# Electronic Ignition Switch

Change History	
Version	Änderung
1.0	Initial Version
	FWLP (Seat LIN) entfernt APM an Headunit Umbenennung TELEAID/COM in CU (Communication Unit) FCW KI. 15 Versorgt Umbenennung LRSM in VCS (Vision Climatic Sensor) RDU „Private“ CAN in RADAR CAN

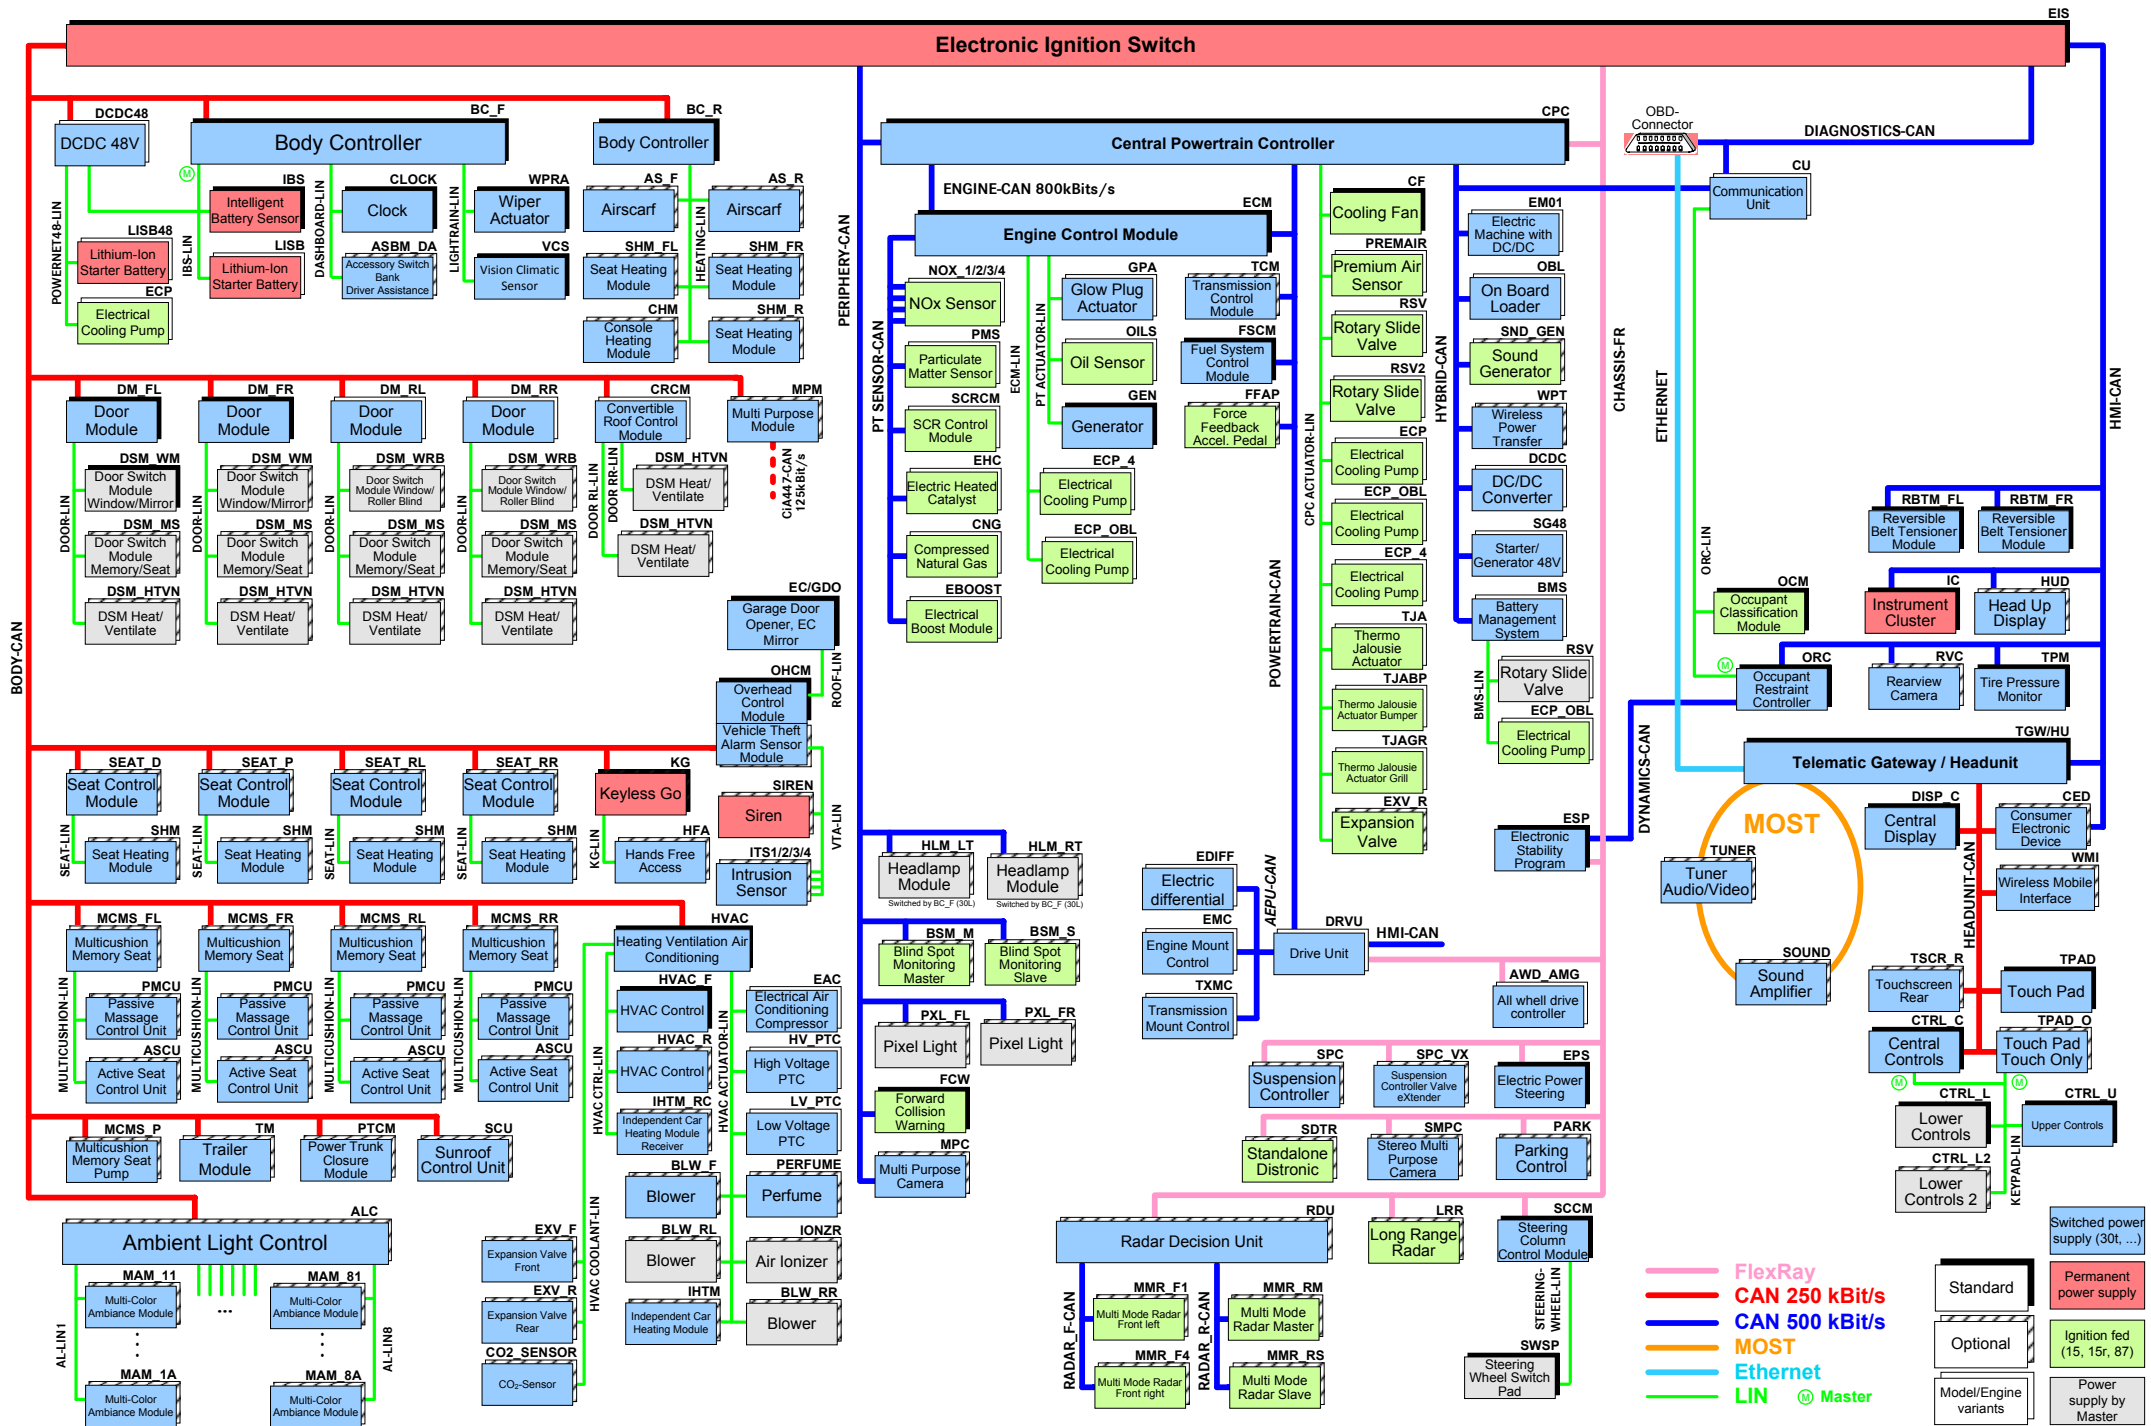
1.1	Radar Sensoren in MMR_M (Multi Mode Radar Master) und MMR_S (Multi Mode Radar Slave) umbenannt
1.2	ALC und AL LINs hinzugefügt
	Schnittstelle DRVU FlexRay anstatt Dynamics-CAN RADAR CAN in RADAR_R (Radar Rear CAN) CAN umbenannt MMR_M in MMR_RM und MMR_S in MMR_RS umbenannt WMI (Wireless Mobile Interface) hinzugefügt MFS entfernt CPC in Central Powertrain Controller umbenannt AEPUCAN (AMG Electronic Performance Units CAN) hinzugefügt

1.3	ECP_4 (Electrical Coolant Pump 4) hinzugefügt
	ASCU (MULTICUSHION-LIN ) hinzugefügt RADAR_F CAN (Radar Front CAN) hinzugefügt KI.30t
1.4	APM ECU in CED (Consumer Electronic Device) umbenannt
	DCDC 48V (BODY-CAN, IBS-LIN), LISB48 und ECP (POWERNET48-LIN) hinzugefügt. CR 6802 ECM-LIN definiert. CR 6851 TJABP (CPC-LIN). CR 6944 PREMAIR (CPC-LIN) Vershoben. CR 6851 EBOOST (PT_SENSOR-CAN) hinzugefügt. CR 6937 AWD_AMG (POWERTRAIN-CAN) hinzugefügt. CR 6656

1.5	TPAD_O (HMI-CAN und KEYPAD-LIN) hinzugefügt. CR 7072
	Umbenennung vom ASBM_DB in CTRL_U (Upper Controls) (siehe CR 7555) Neue ECU RSV2 (Rotary slide valve 2) auf CPC Actuator-LIN (Siehe CR 7707) Neue ECU TSCR_R (Touchscreen Rear) auf CAN-HEADUNIT (Siehe CR 7432) Neue ECU WPT (Wireless Power Transfer) auf CAN-HYBRID (Siehe CR 7465) Neues Netzwerk HVAC COOLANT-LIN (Siehe CR 7752) Neue ECU SG48 (Electric Machine with DC/DC Converter OR IPE) auf CAN-HYBRID DCDC (DC/DC Converter) auf CAN-HYBRID Verschiebung vom AWD_AMG vom CAN-POWERTRAIN-CAN nach FLEXRAY-CHASSIS (Siehe CR 7556)

1.6	Neue ECU EXV_R (Expansion valve ) auf CPC Actuator-LIN (Siehe CR 7794)
1.7	CO2-Sensor auf Coolant-LIN hinzugefügt; ECP_OBL auf ECM-LIN hinzugefügt.
